Respostas ao pedido de esclarecimento

**EDITAL CONCORRÊNCIA 003/2022**

**Figura 1 - Ampliação do bicicletário (abaixo da praça de acesso)**

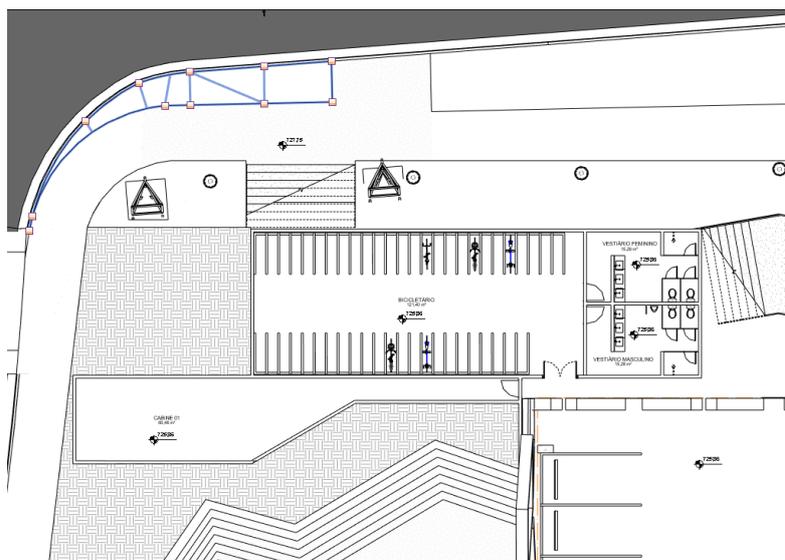
No projeto de Implantação (DI-1312-EP-AR-DE-1000-01) e no projeto de Cortes (DI-1312-EP-AR-DE-2200-00) temos as cotas dos pavimentos dos Blocos 1 e 2 porém não são indicadas as cotas de implantação das áreas externas, principalmente: praças, passarela, cabine 01, bicicletário, vestiários, portaria.

Solicitamos estas informações.

**RESPOSTA:** Seguem informações preliminares para o desenvolvimento do escopo. Abaixo destacamos as cotas fixas que interferem com outros projetos.

Em resumo, considerar os seguintes níveis:

- PRAÇA (ABAIXO DA PASSARELA): 725,86
- PRAÇA (ACESSO À PASSARELA): 728,45
- PRAÇA (PATAMAR DA ESCADARIA): 727,45
- BICICLETÁRIO: 725,86
- CABINE 01: 725,86
- VESTIÁRIOS: 725,86
- PASSARELA (INÍCIO): 728,45
- PASSARELA (FINAL 1 – PAV1 BLOCO 1): 729,26
- PASSARELA (FINAL 2 – PAV1 BLOCO 2): 731,66
- PORTARIA: 727,36

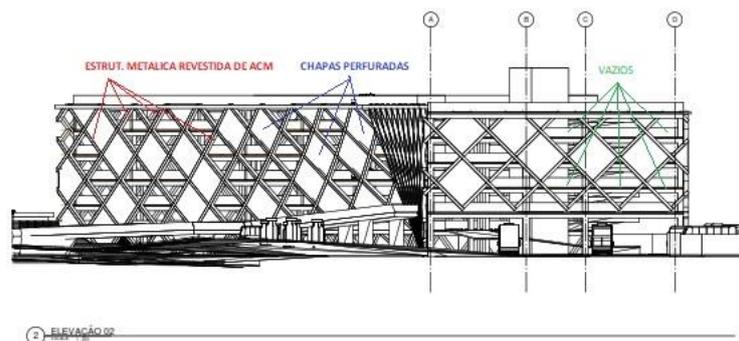
No projeto do Pavimento Térreo (DI-1312-EP-AR-DE-1200-01), temos uma hachura cinza que demarca a via de acesso aos Blocos, assim como o Pavimento Térreo do Bloco 2, onde temos a circulação de ônibus. Esta pavimentação deverá ser asfáltica conforme descrito no item 6.9 do Memorial de Arquitetura (DI-1312-EP-AR-MD-0001\_01).

O Pavimento Térreo do Bloco 1, assim como os Pavimentos Tipos de ambos os blocos deverão ser de poliuretano, epóxi ou similar, autonivelante para tráfego de veículos conforme descrito no item 6.3 do Memorial de Arquitetura (DI-1312-EP-AR-MD-0001\_01).

Está correto este nosso entendimento?

**RESPOSTA:** Está correto o entendimento.

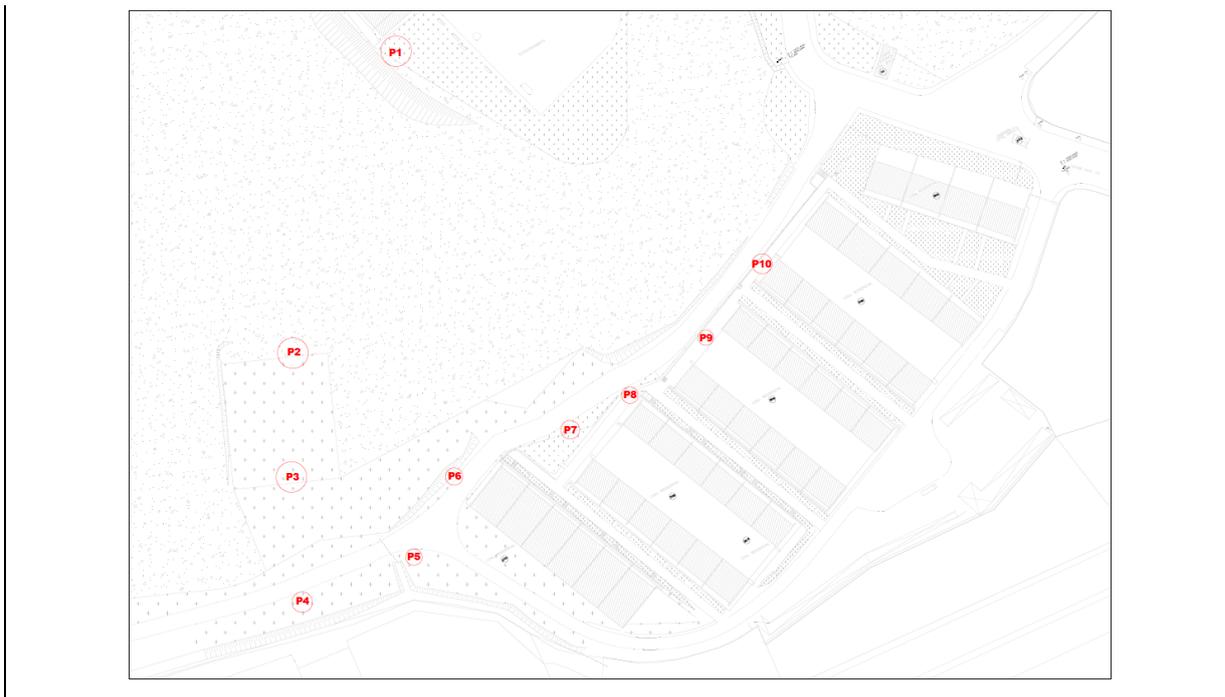
Em nosso entendimento de que para atender essa primeira fase do projeto, deverá ser previsto para o D 1312 – EDIFÍCIO GARAGEM a instalação de somente 2 elevadores, e os 2 espaços restantes para instalação de elevadores previstos no projeto preliminar de Arquitetura DI-1312-EP-AR-DE-1200-00, serão utilizados no momento da ampliação no futuro. Favor confirmar o nosso entendimento.

**RESPOSTA:** Não está correto o entendimento. Considerar todos os 4 elevadores na primeira fase.
